Pakiet odpowiedzi nr 2.

Gdańsk, dnia 18.01.2021

Dot. postępowania o udzielenie zamówienia publicznego pn.: **Budowa budynku Centrum Ekoinnowacji wraz z wyposażeniem i zagospodarowaniem terenu w ramach realizacji projektu "Budowa w Gdańsku Centrum Ekoinnowacji Politechniki Gdańskiej".**

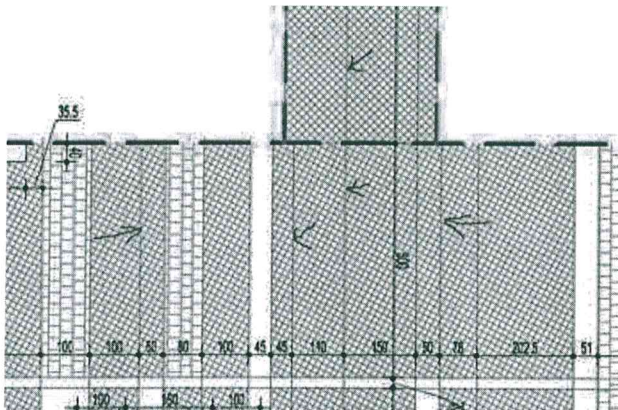
W opisie „Projekt wykonawczy zamienny Architektoniczno budowlany” w pkt 4.2 na stronie 6 jest mowa o wykończeniu płyt drogowych „Płyty betonowe – beton w kolorze naturalnym o fakturze drobnej kratki” natomiast w „Projekcie zagospodarowania terenu – drogowy” w pkt 8 stronie 6 jest mowa o płytach drogowych o wykończeniu „szcztkowanym”. Który z nich jest właściwy?

Właściwym jest beton w kolorze naturalnym o fakturze drobnej kratki.

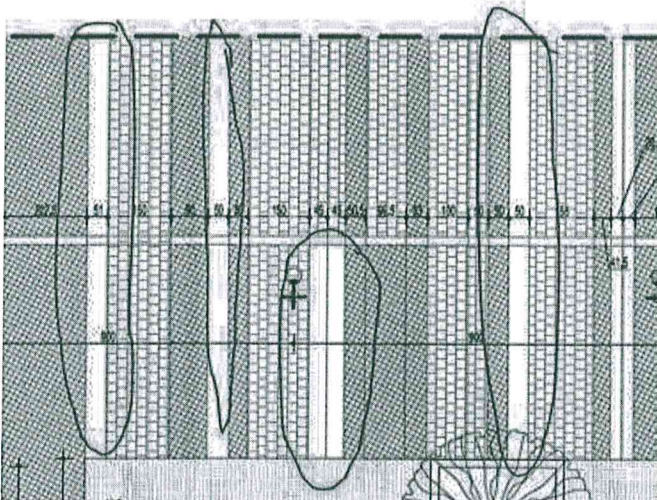
Na rysunku 6.3D (Plan ułożenia nawierzchni – Siedlicka) na drodze przed Budynkiem są nie oznaczone pola typem wykończenia nawierzchni. Czym należy je wykończyć?

Są to płyty granitowe czarne płomieniowane. W legendzie do rysunku oznaczone są numerem 3. Szczegóły najlepiej przedstawiono na rysunku 6.3D w formacie dwg..

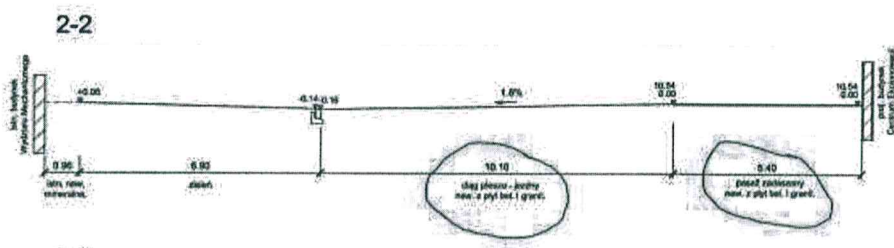
Na rysunku 6.3D (Plan ułożenia nawierzchni – Siedlicka) jest zaznaczone wykończenie nawierzchni przed budynkiem z kostki brukowej natomiast na rysunku nr 3D (Przekroje normalne) jest wyszczególnione jako nawierzchnia z płyt bet i granitu.

Na rysunku 6.3D (Plan ułożenia nawierzchni – Siedlicka) nie jest zaznaczone wykończenie nawierzchni przed budynkiem z kostki brukowej tylko tak jak na całej ulicy Siedlickiej z płyt granitowych, płyt betonowych i kostki brukowej betonowej.
